[ID: 9287] Procedura di Valutazione di Impatto Ambientale, ai sensi dell'art. 23, D.Lgs. 152/2006 integrata con l'autorizzazione paesaggistica di cui all'art. 146 del D.lgs. n. 42/2004.

PROGETTO DEFINITIVO ADEGUAMENTO DELLA TANGENZIALE DI ALBA

OSSERVAZIONI

PROGETTO DI ADEGUAMENTO DELLA TANGENZIALE DI ALBA

Particolare ZONA 1

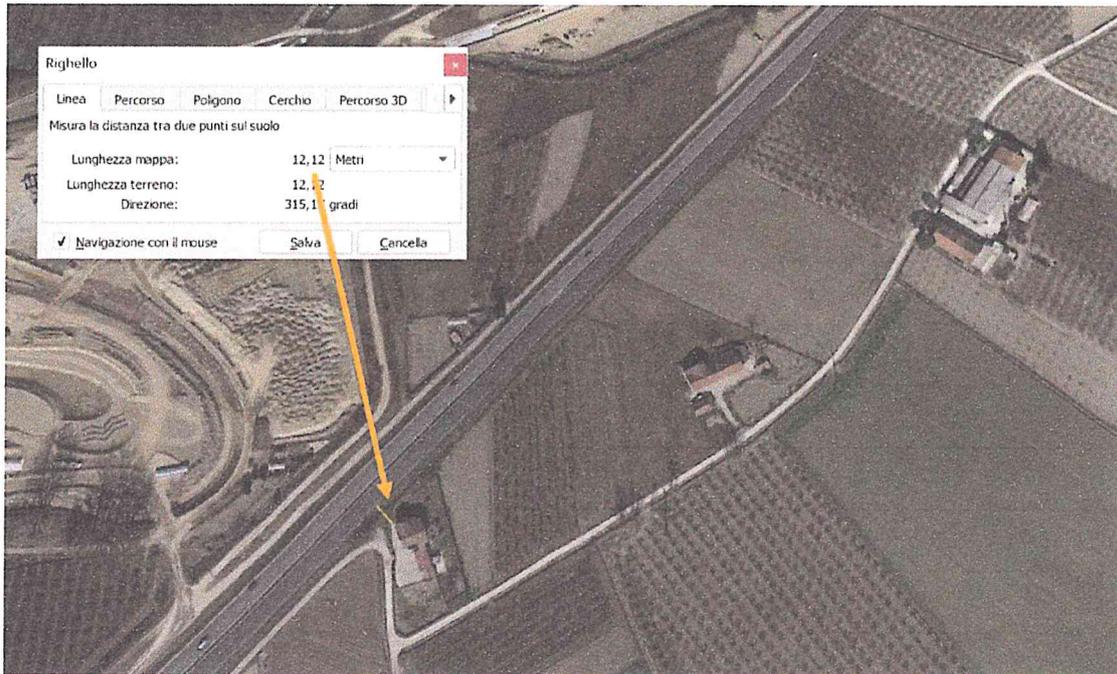
Nella **ZONA 1** si segnalano alcune abitazioni molto vicine alla tangenziale (circa 12 metri) che da mesi si trovano a fronteggiare le polveri e il rumore dei cantieri autostradali. A nostro avviso queste abitazioni **devono essere protette dal rumore e dall'inquinamento.**

Particolare ZONA 3

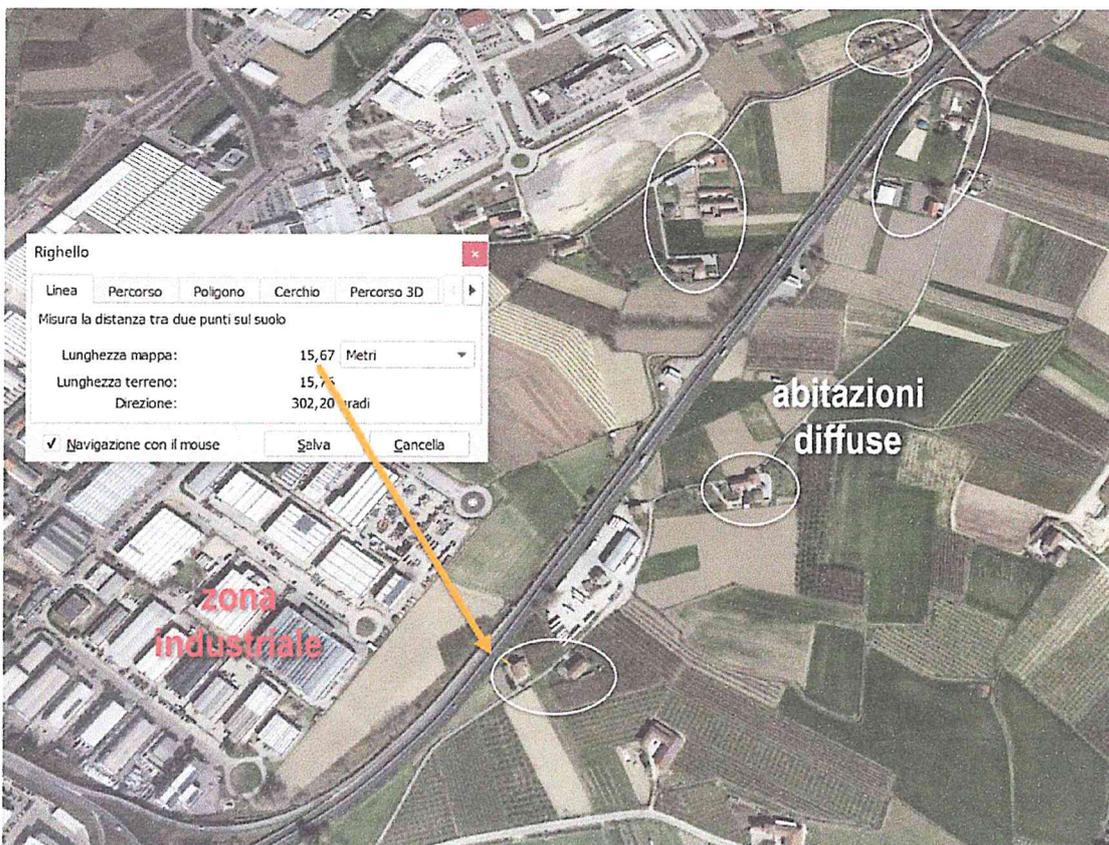
Nella **ZONA 3** si segnalano diffuse abitazioni vicine alla tangenziale (la più vicina a circa 16 metri) che da mesi si trovano a fronteggiare le polveri e il rumore dei cantieri autostradali. A nostro avviso queste abitazioni **devono essere protette dal rumore e dall'inquinamento.**

Vista del reliquo stradale

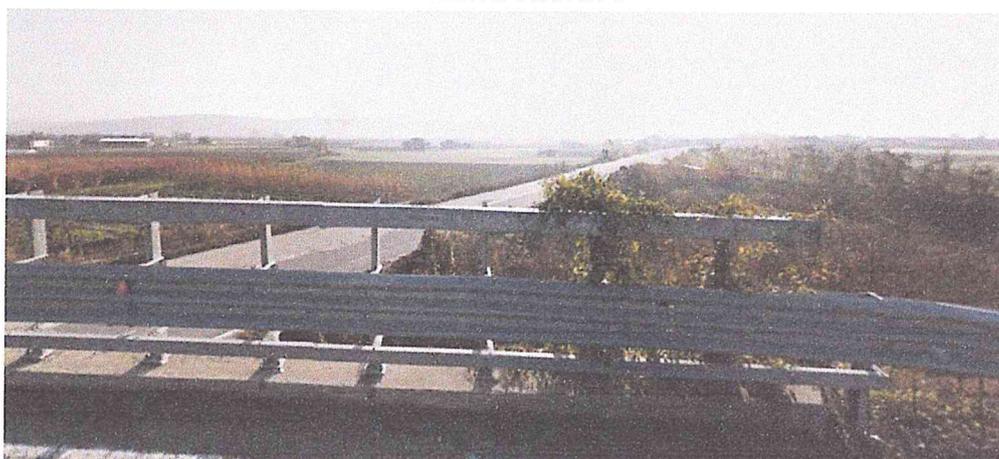
Nella ZONA 4, benchè esterna al tratto direttamente interessato dal progetto, il tratto stradale indicato in figura con codice 4a, è da anni divenuto un reliquato inutilizzato; esso non può che essere trattato nell'ambito di questo progetto, in quanto ultimo tassello della costruzione dell'autostrada.

Si ritiene che, prima del completamento dell'autostrada, il tratto dismesso vada restituito a una dimensione naturale, attraverso la **bonifica e rinaturalizzazione** dei siti, come peraltro garantito e promesso negli incontri pubblici avvenuti dal 2005 in poi.

Vista del ponte incompleto

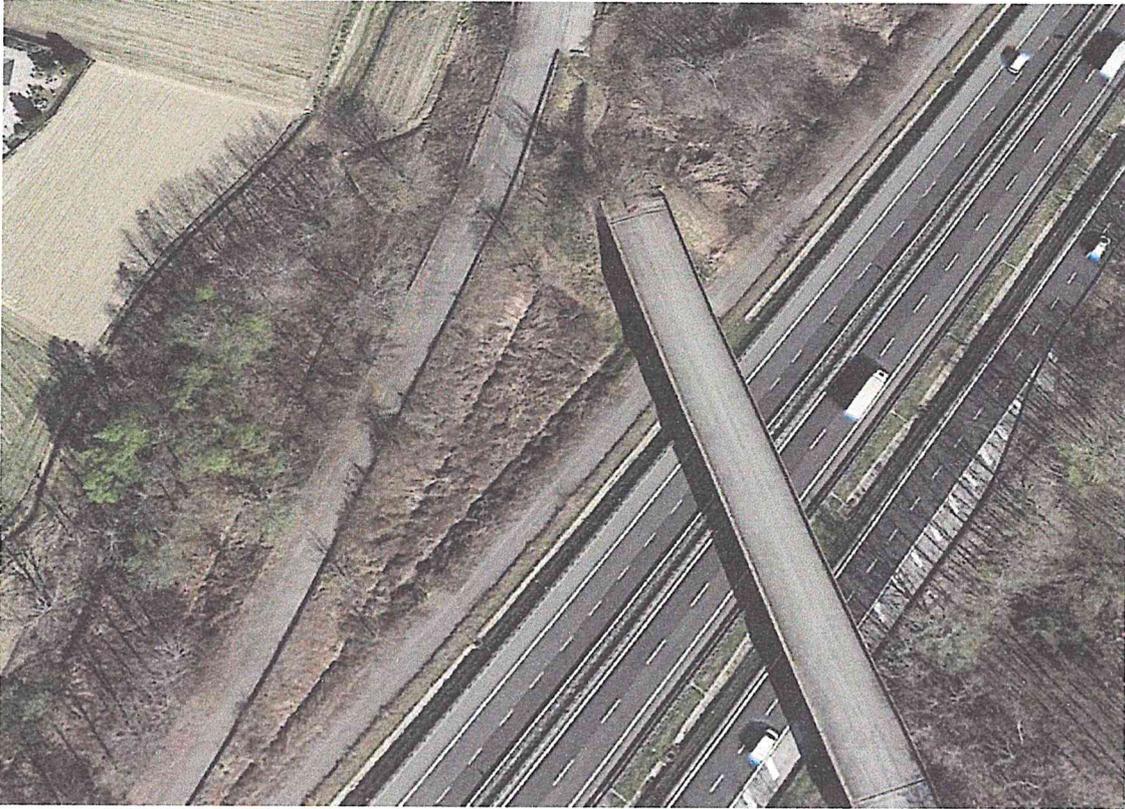
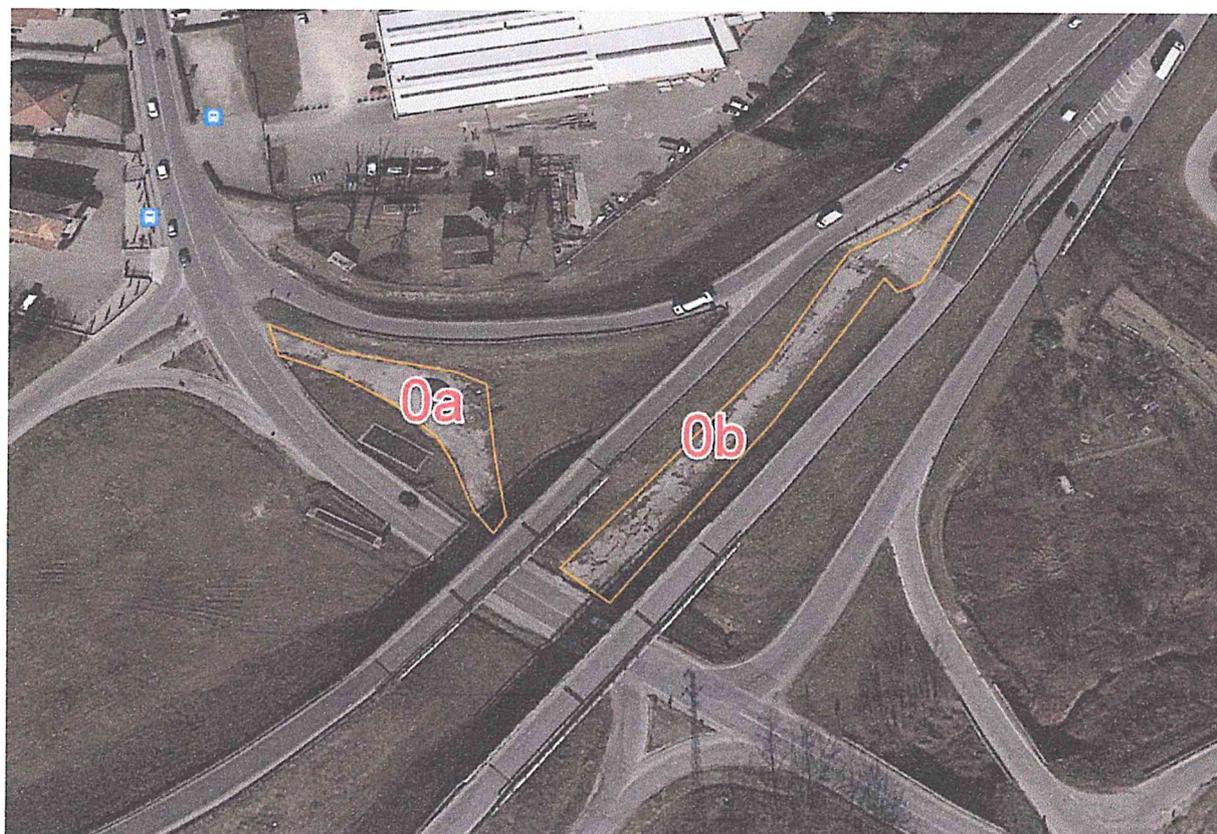
E' presente un ponte, nella posizione 4b, che è stato costruito ma non è stato completato nei rilevati stradali.

Si reputa che, se opportunamente completato, esso potrebbe diventare una valida alternativa per il traffico locale e per i mezzi agricoli.

Reliquati stradali asfaltati (0a – 0b) – individuazione in pianta

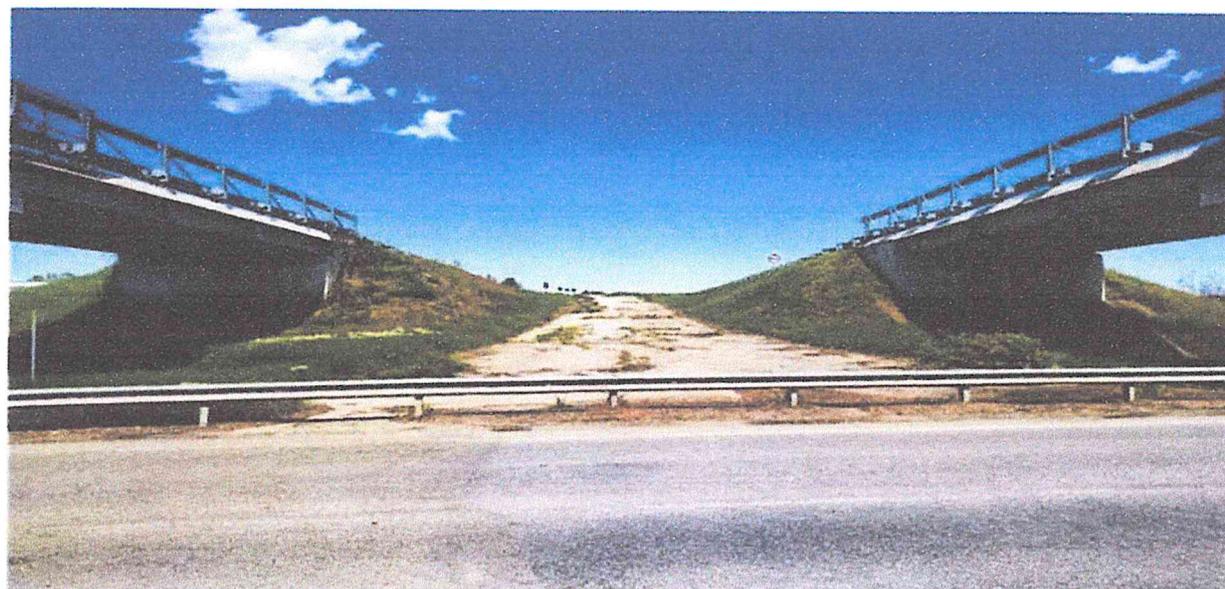
Nel Comune di Roddi, a sud della tangenziale sono presenti vecchie corsie asfaltate, oramai chiuse al traffico e in disuso.

Si ritiene necessario provvedere a un intervento di rinaturalizzazione dell'area con depavimentazione dell'asfalto e con piantumazione di essenze arboree, anche a mitigazione delle strutture in cemento armato dei cavalcavia.

Indicazione planimetrica del sovrappasso

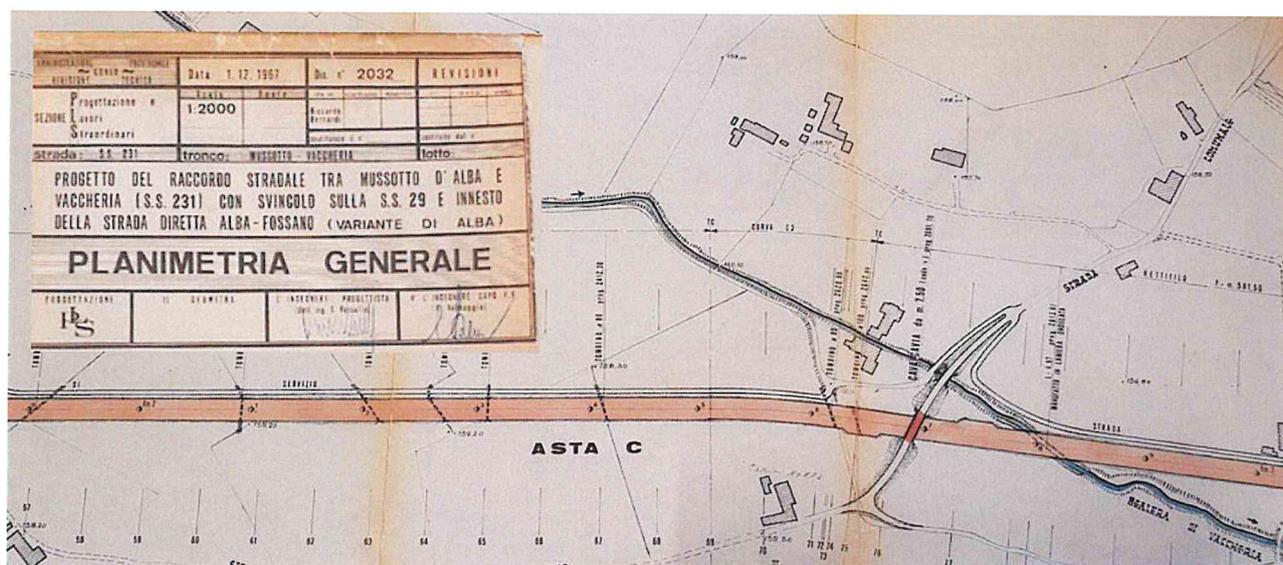
In riferimento al sovrappasso (cod. ANAS 1003000950) sito su S.S. 231 al Km 27+595 nel Comune di Alba, si fa presente che ad oggi non è chiara la competenza di tale manufatto.

Si richiede pertanto che venga chiarita e definita la competenza del sovrappasso stradale a carico di Anas o chi per essa.

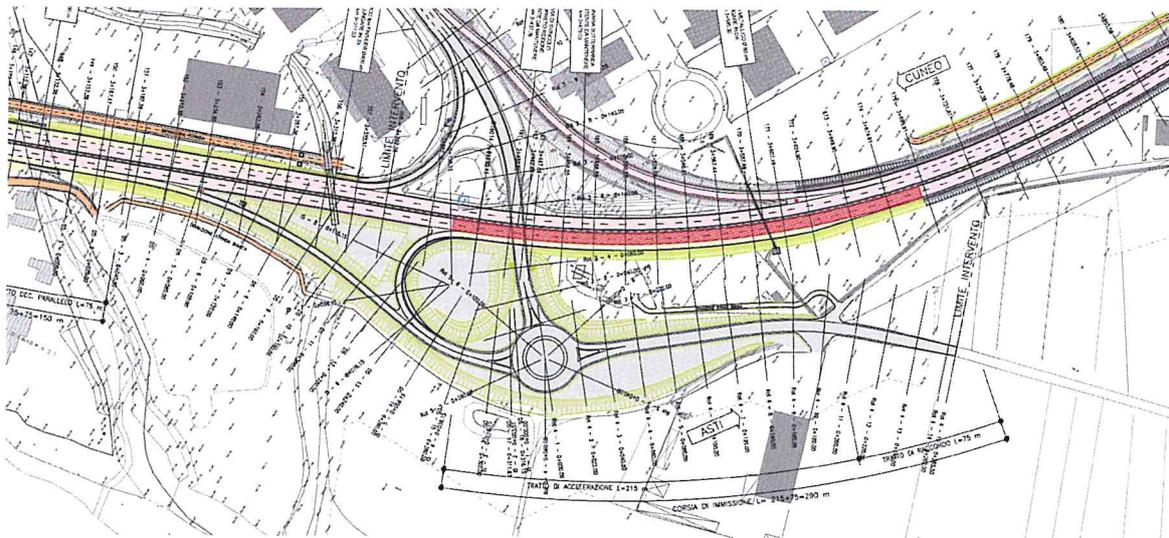
La competenza del tratto stradale è di Anas e, ad oggi, si registra l'anomalia che l'impianto di illuminazione è in carico al Comune di Alba, sia per i costi di energia che per la manutenzione ordinaria e straordinaria.

Si richiede pertanto che il SISTEMA DI ILLUMINAZIONE venga PRESO IN CARICO dalle Autostrade nell'ambito dell'adeguamento della tangenziale di Alba.

Regione Mogliasso: estratto dal progetto di "Adeguamento della tangenziale di Alba"

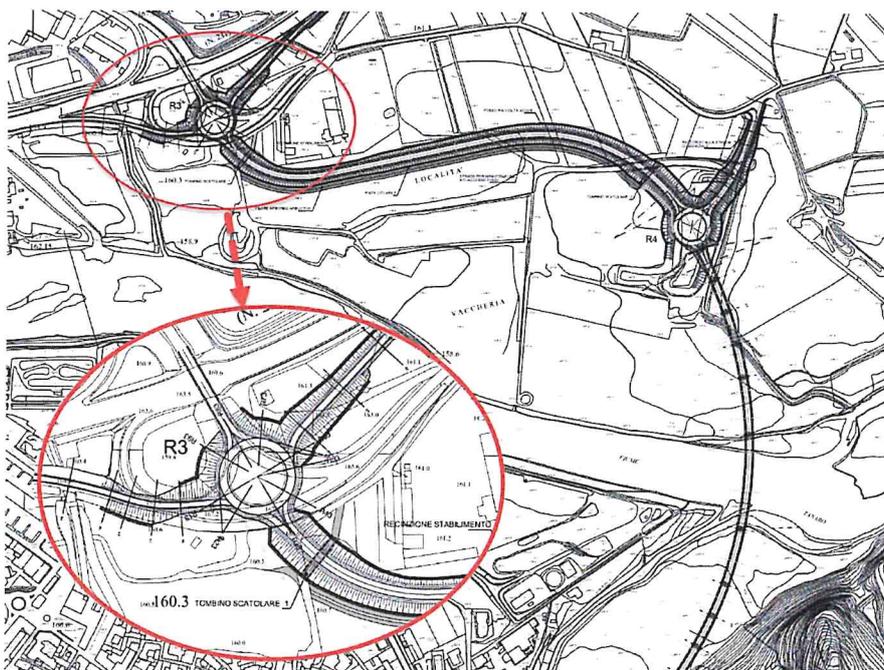
Si fa rilevare come proprio in quel punto sia prevista anche la confluenza di una nuova viabilità che è in corso di progettazione a cura della Provincia di Cuneo e del Comune di Alba, come evidenziato nell'estratto di mappa seguente.

Si esplicita quindi la **richiesta di approfondire lo studio della rotonda prevista nel progetto "Tangenziale" alla luce della ulteriore strada prevista nel progetto "Terzo Ponte" e dei conseguenti flussi di traffico prevedibili.**

Estratto progetto adeguamento della Tangenziale di Alba

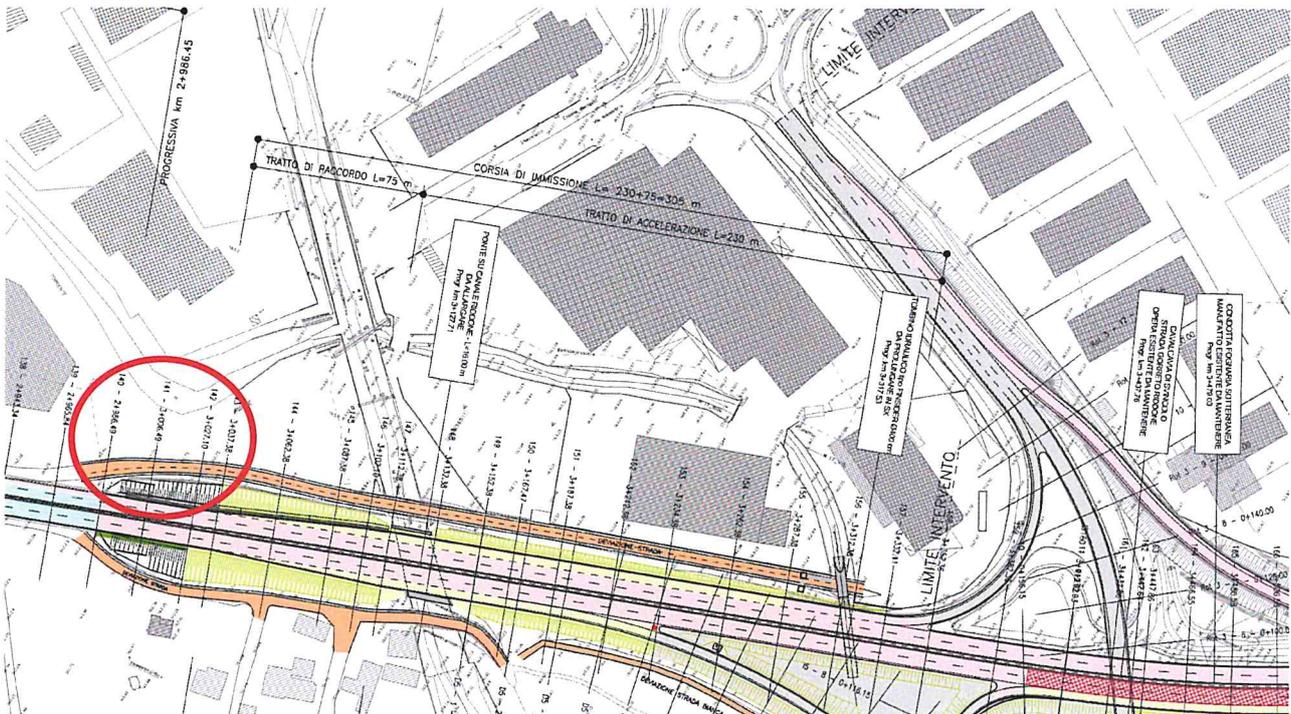
Si richiede pertanto un approfondimento progettuale del punto indicato con cerchio rosso al fine di armonizzare il progetto autostradale con i progetti in corso di redazione. A tal scopo verranno trasmessi i progetti stessi e i contatti dei progettisti con cui interfacciarsi.
